# BOHRER

# D230E-----A

# TYPE 1

**R10252**

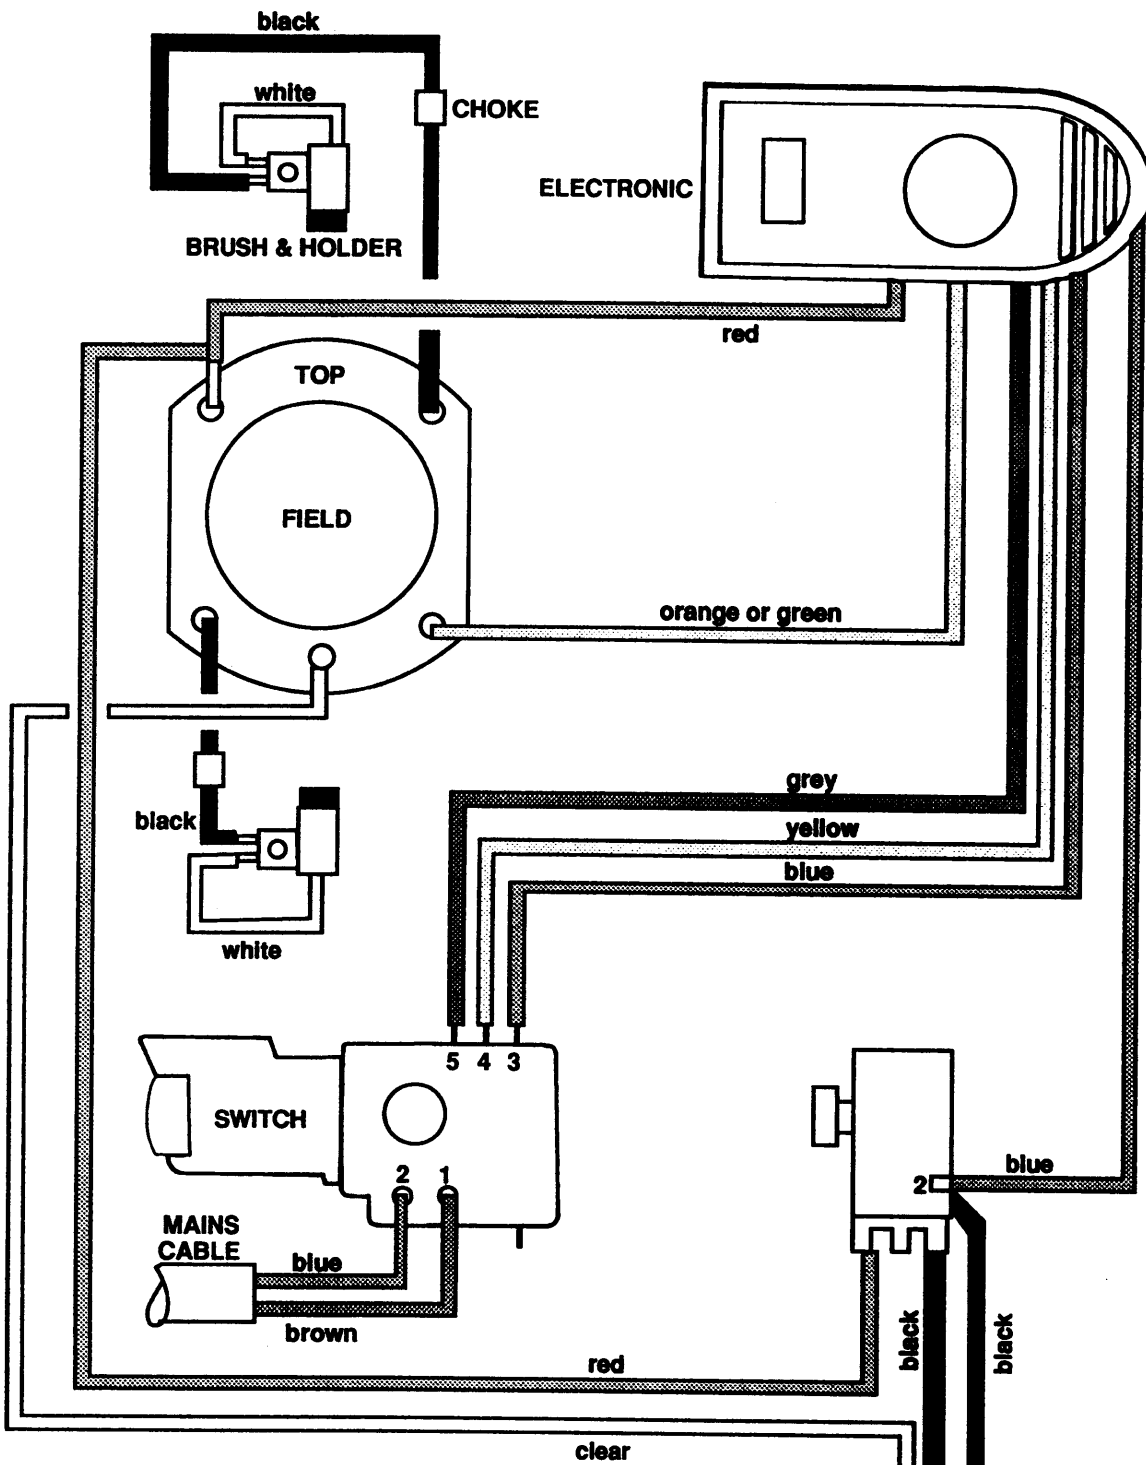
**Electronic controller change: Ä ltere Typen werden anhand der vorhandenen Ö se an der schwarzen Leitung gekennzeichnet. Neuere Versionen sind mit einem Stift ausgestattet.**

Beim Auswechseln von Teil 18 bei ä lteren Typen wird Teil 55 ben ö tigt, um die schwarzen Leitungen an dem B ü rstenhalter anzubringen.
